Elaborat začasne prometne ureditve

**Sanacija usada in brežin „Pavlova vas“ na
R3-677/2202 Pišece - Zg. Pohanca – Krško
od km 0,730 do km 1,000**

S.6.1	POROČILO RECENZENTA
--------------	----------------------------

**Zadeva: Recenzijsko poročilo o pregledu dela projektne dokumentacije PZI
"Sanacija usada in brežin »Pavlova vas« na R3-677/2202 Pišece – Zg. Pohanca –
Krško od km 0,730 do km 1,000":**

KARAKTERISTIČNI PREČNI PROFIL R3 - 677/2202 - PREDFAZA FAZE I.

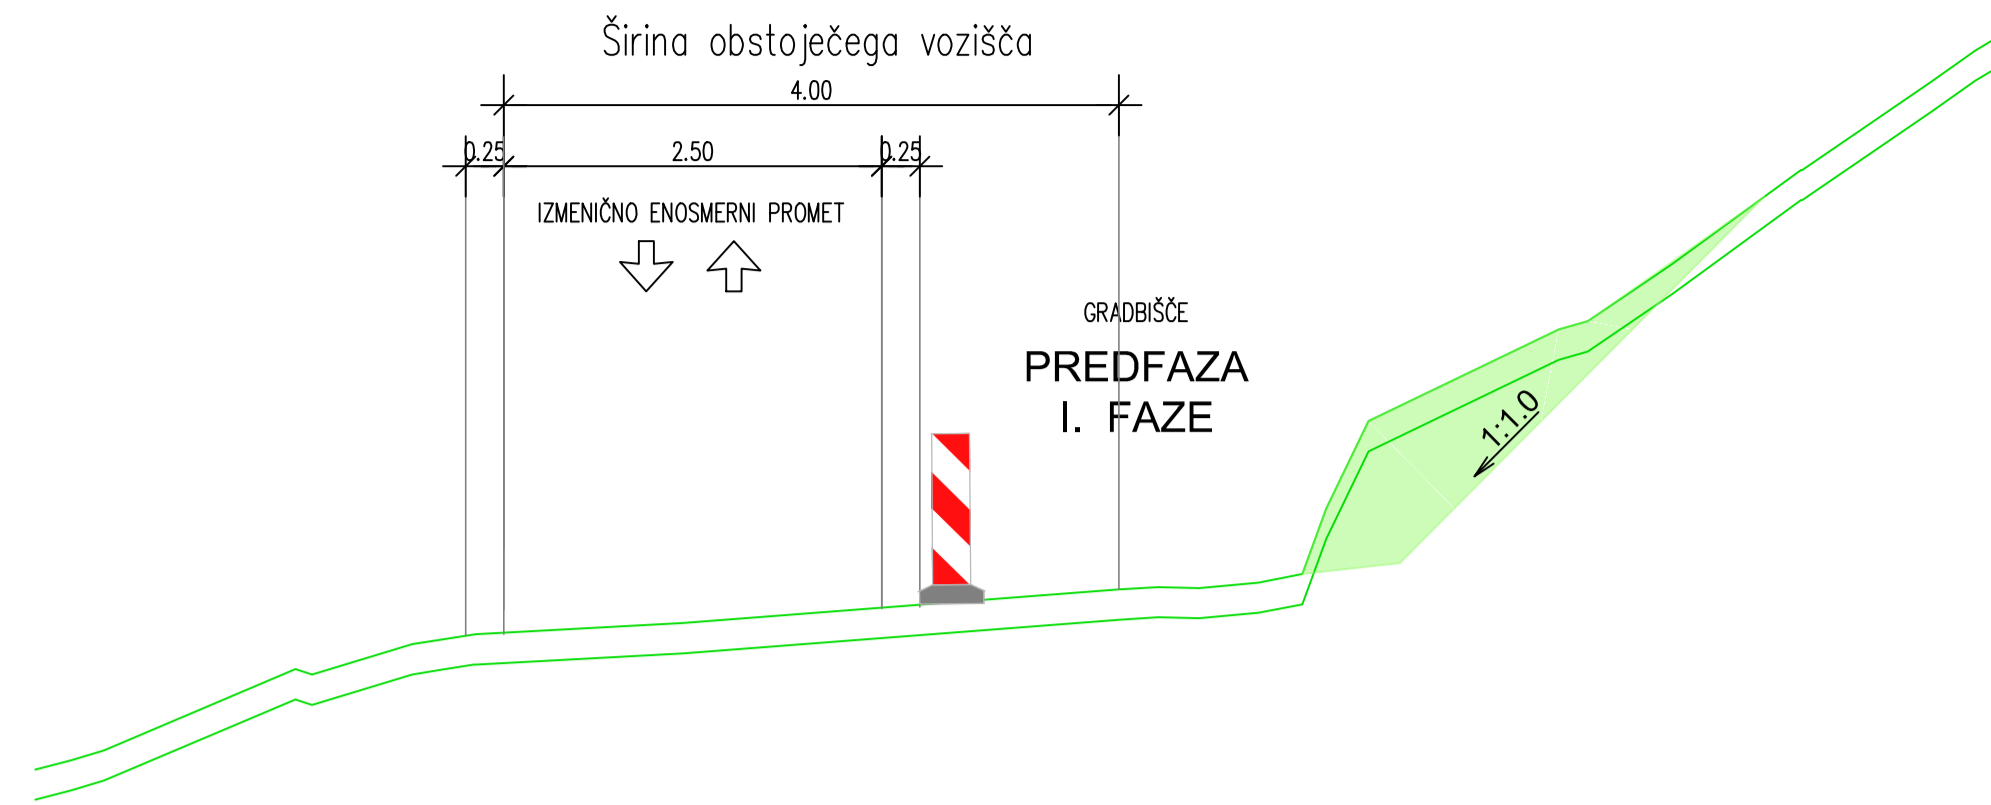
1. Predvidena je ureditev / vodenja prometa v dveh fazah. V prvi fazi se vodi promet po desni strani ceste (gledano v smeri rastoče stacionaže). Glede na obstoječe ožje cestišče (kot bo po rekonstrukciji) in glede na dejstvo, da so širitve prav tako predvidene v desno stran (proti brežini) se

postavlja vprašanje, kdaj se bodo izvedle te širitve - da bo sploh omogočen promet v fazi 1? V poročilu je sicer navedeno, da se izvede čiščenje terena in razširitev vkopnih brežin pred izvedbo faze 1. Se bodo dela izvajala pod prometom? Ali bo pri tem zagotovljena neovirana prevoznost v obe smeri?

1. Manjka ureditev prometa v času čiščenja in širitve zgornje brežine. Kotirati je potrebno dejansko širino vozišča pred I. fazo del.

1. Predvidena je ureditev / vodenja prometa v dveh fazah. V prvi fazi se vodi promet po desni strani ceste (gledano v smeri rastoče stacionaže). Glede na obstoječe ožje cestišče (kot bo po rekonstrukciji) in glede na dejstvo, da so širitve prav tako predvidene v desno stran (proti brežini) se

postavlja vprašanje, kdaj se bodo izvedle te širitve - da bo sploh omogočen promet v fazi 1? V poročilu je sicer navedeno, da se izvede čiščenje terena in razširitev vkopnih brežin pred izvedbo faze 1. Se bodo dela izvajala pod prometom? Ali bo pri tem zagotovljena neovirana prevoznost v obe smeri?

Odg.proj.: Pripomba se upošteva, predvideli bomo še predfazo I. faze – to je čiščenje terena na vkopni brežini. Dela se bodo izvajala pod prometom izmenično v eno smer s semaforji.

KARAKTERISTIČNI PREČNI PROFIL R3 - 677/2202 - FAZA I. ZID

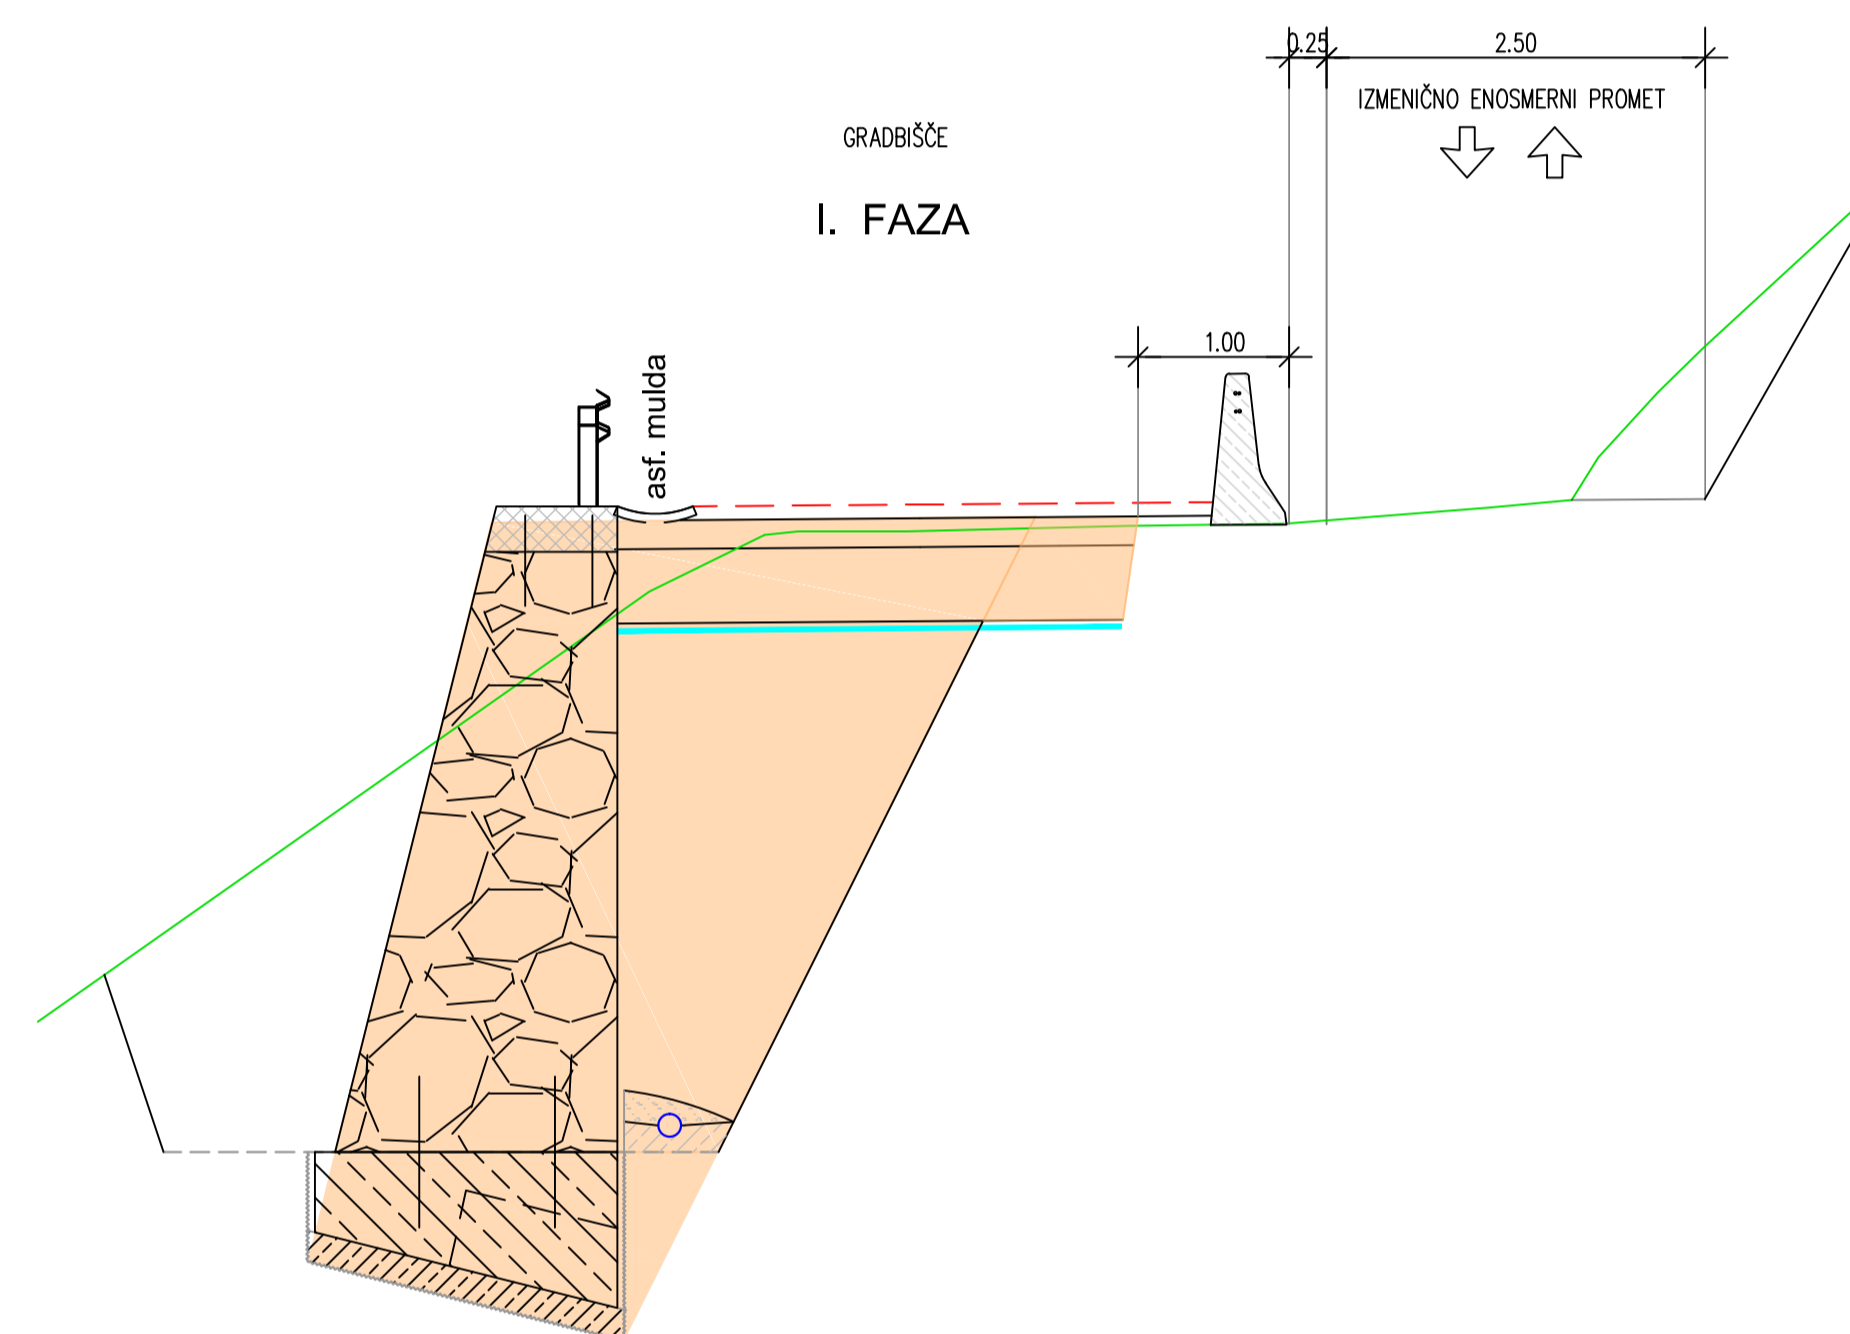
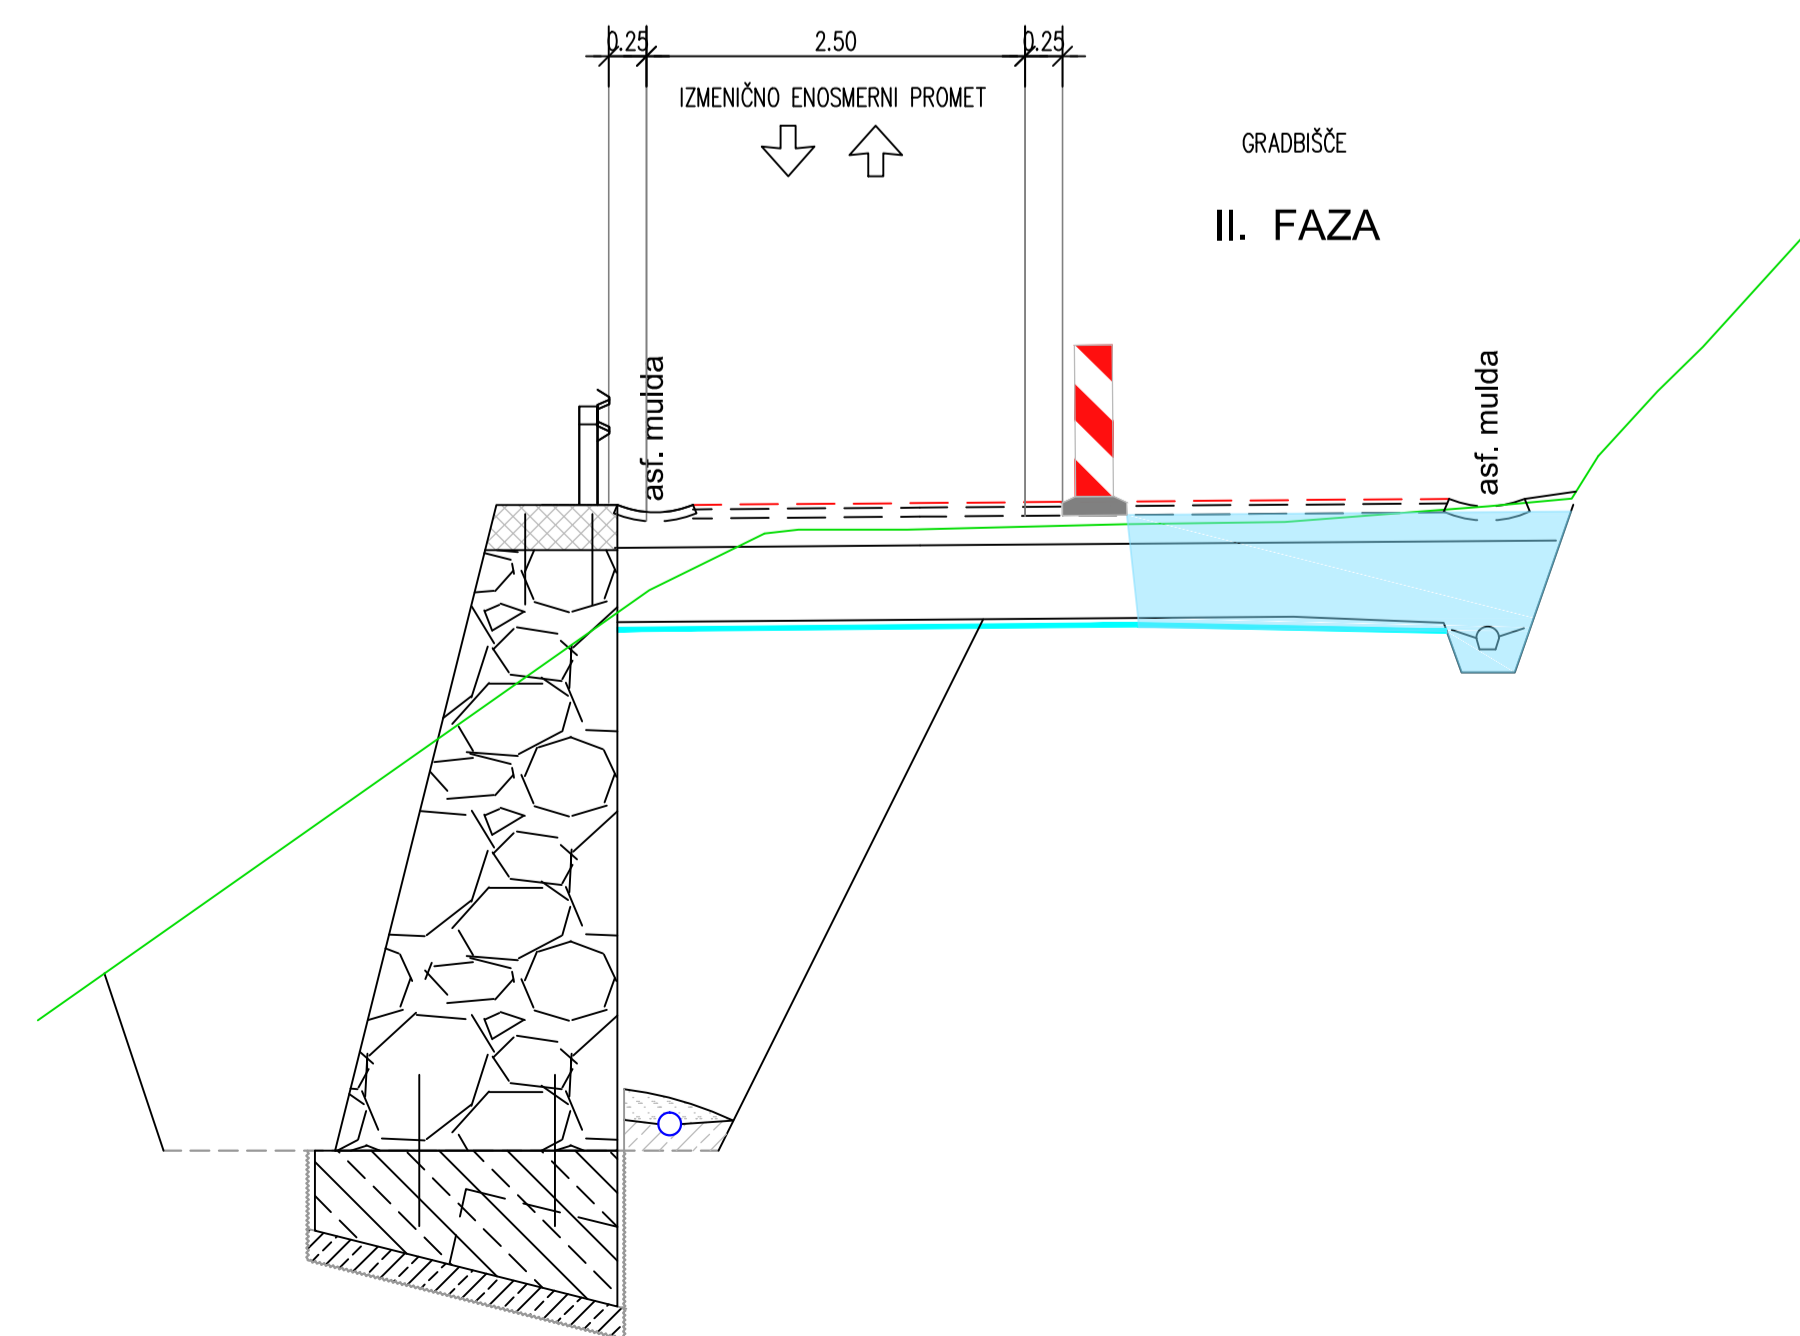
P-10.1: V elaboratu je potrebno oz. zaželeno prikazati kritični prečni prerez ob izkopu gradbene jame za podporne zidove, da bo mogoče vsaj približno oceniti varnost odvijanja prometa med gradnjo

Odg. 9.1: V elaboratu je prikazan kritični prečni prerez ob izkopu gradbene jame za podporni zid.

3. Glej odg. 2
4. Uporabljeni sta standardni postavki. Dejansko se vgradi plodna zemljina, ki se izkoplje.
5. Glej odg. 2
6. Pripomba se upošteva dopolni se KPP v Elaboratu začasne prometne ureditve
